PRODUKT-UPDATES & KOMMUNIKATION LAPURE SHADE

NEWSLETTERS 2026

LAPURE

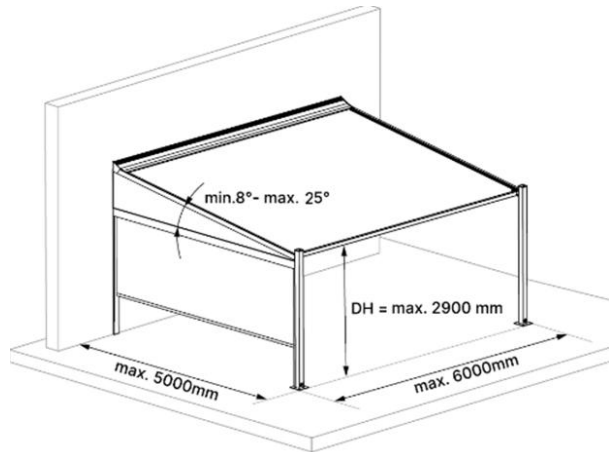
Anfang dieses Jahres wurde das neu gestaltete Lapure-Konzept mit geringerer Neigung mit großer Begeisterung aufgenommen! Wir freuen uns daher, Ihnen mitteilen zu können, dass sowohl die Lapure mit geringerer Neigung als auch die neue Lapure Shade (vollständig horizontale Version) ab dem **24. Oktober** in **RIO** erhältlich sein werden.

Der **minimale Neigungswinkel** der Lapure sinkt auf **7°** bei Breiten bis zu 5 Metern und auf **8°** bei Breiten bis zu 6 Metern. Dank dieser Anpassung ist es nun möglich, die Lapure in vielen weiteren Situationen in Ihre Projekte zu integrieren.

Optimierte Wasserableitung

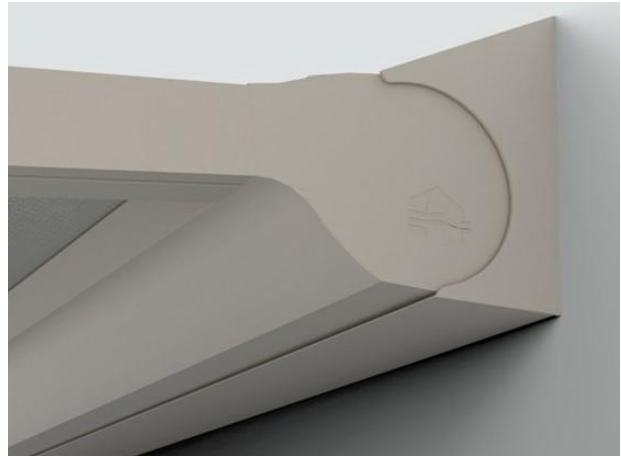
Die **Wasserableitung** der Lapure wurde weiter optimiert! Dank einer neu gestalteten Bodenschiene wird ein Durchhängen bei geringeren Neigungswinkeln verhindert. Zusätzliche Trichter verhindern Wasserspritzer, und von nun an sind die Pfosten mit integrierten Abflussrohren ausgestattet – genau wie bei der Algarve.

Sogar bei den maximalen Abmessungen von 6 m Breite und 5 m Tiefe und minimalem Gefälle garantieren wir einen Wasserabfluss von **56 l/m²/h**. Dies entspricht der Klasse 2 gemäß DIN EN 13561. Darüber hinaus hält die Lapure **Windstärken von bis zu 100 km/h** problemlos stand. Diese außergewöhnlichen Leistungsmerkmale in Verbindung mit einem starken, patentierten Design machen das System einzigartig auf dem Markt.
